# 質疑回答書

令和 4年 9月 30日

件名 津雲配水場 太陽光発電設備設置工事

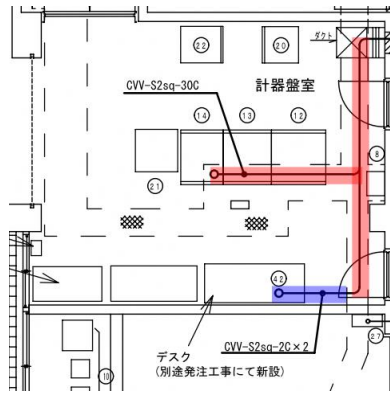
番号	項目	質 疑 事 項	回 答
1	図面番号 1/6	<p>レッカー車は 赤矢印の ルートで配水池NO.2 および配水池NO.3の上部まで走行して進入することは可能でしょうか。</p> <p>また、赤矢印の ルートで配水池NO.2および配水池NO.3の上部までバックホーなどが走行して進入することは可能でしょうか。</p> <p>もしくは 青矢印の階段で 人だけが通行可能ということでしょうか。</p> <p>配水池NO. 2および配水池NO. 3の上部に機材を運搬する方法は人力だけしかできないのでしょうか。</p> 	<p>赤矢印のルートについて No.2配水池及びNo.3配水池の上部まで走行不可です。</p> <p>青矢印について お見込みのとおりです。機材等の搬入計画は、受注者が施工計画を策定する際に検討するものとします。なお、これらに要する費用は、共通仮設費の率計算額に含まれています。</p>
2	図面番号 1/6	<p>黄色でハッチングした範囲までしか レッカー車は進入できないと理解したら良いのでしょうか。この場合は配水池NO.2および配水池NO.3の上部に機材を運搬する場合は青矢印のルートで手運びしかできないのでしょうか。</p> 	<p>番号1を参照とします。</p>

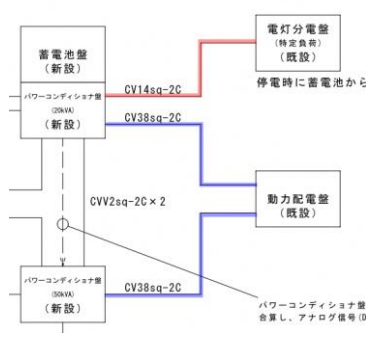
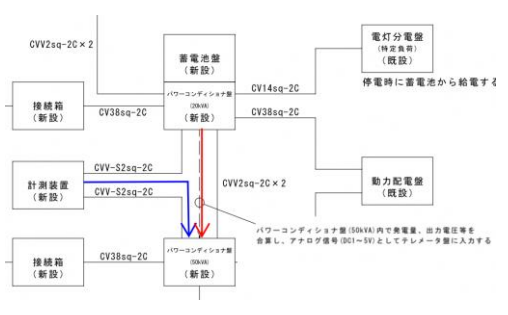
<p>3</p>	<p>図面番号 1/6</p>	<p>NO.2配水池、NO.3配水池に機材を揚重するため、緑色の線で記した外周進路にレッカー車もしくはユニック車が進入可能でしょうか。</p> <p>また赤色の線で記した範囲もレッカー車もしくはユニック車が進入可能でしょうか。</p> <p>進入不可の場合、NO.2、NO.3配水池の上部に機材、建設重機などの揚重の方法をどのように想定されているのかご教示ください。</p> 	<p>緑色で図示した範囲の一部は、車両の進入が可能です。</p> <p>赤色で図示した範囲は、車両の進入が可能です。</p> <p>機材等の搬入計画は、番号1を参照とします。</p>
<p>4</p>	<p>図面番号 2/6</p>	<p>NO.2配水池、NO.3配水池上部(黄色で色塗りしたエリア)にはどの程度の重量物を配置できるでしょうか。</p> <p>レッカーなどの配置は可能でしょうか。</p> <p>コンクリート基礎などの重量の最大荷重はどの程度でしょうか。</p> <p>ご教示ください。</p> 	<p>配水池上部へのレッカーの配置は想定していません。一般的な太陽光パネルの設置に関する重量には耐えうる構造です。</p>

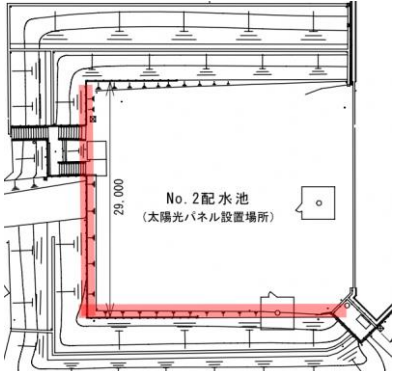
24	<p>図面番号 3/6 5/6</p>	<p>既設動力配電盤、に 赤枠で囲った【パワーコンディショナ盤(20kw)より】、【パワーコンディショナ盤(50kw)より】の配線は、CV38sq-2cとなっていますが、CVT38sqもしくはCV38sq-3cではないですか。</p> <p>パワーコンディショナからの2系統の配線既設動力配電盤に接続するようになっていますが、図番3/6 電気室の⑥の動力配電盤の150ATのELBに直接CV38sq-2c? CVT38sq? CV38sq-3c? を接続すると理解してよいですか。</p> <p>また【パワーコンディショナ盤(20kw)より】、【パワーコンディショナ盤(50kw)より】の2系統のCV38sq-2c? CVT38sq? CV38sq-3c? を接続するときは感電防止のため、動力配電盤内を停電して作業となりますが、停電作業可能な年月日、曜日、作業開始時刻、作業終了時刻についてご教示ください。</p> 	<p>お見込みのとおりです。設計書に記載のとおり、パワーコンディショナ盤と既設動力配電盤を接続するケーブルは次のとおりとします。</p> <p>パワーコンディショナ盤(50kw):CVT38sq パワーコンディショナ盤(20kw):CVT14sq</p> <p>お見込みのとおりです。</p> <p>停電可能な時間帯は、番号18を参照とします。</p>
25	<p>図面番号 6/6</p>	<p>単線結線図(2/2)ですが、図面を確認したところ、「津雲配水場 太陽光発電設備設置工事」の工事対象が確認できません。</p> <p>図面番号6/6 単線結線図(2/2)で「津雲配水場 太陽光発電設備設置工事」の工事対象の詳細をご教示ください。</p>	<p>負荷設備を明示する資料として、添付しています。</p>
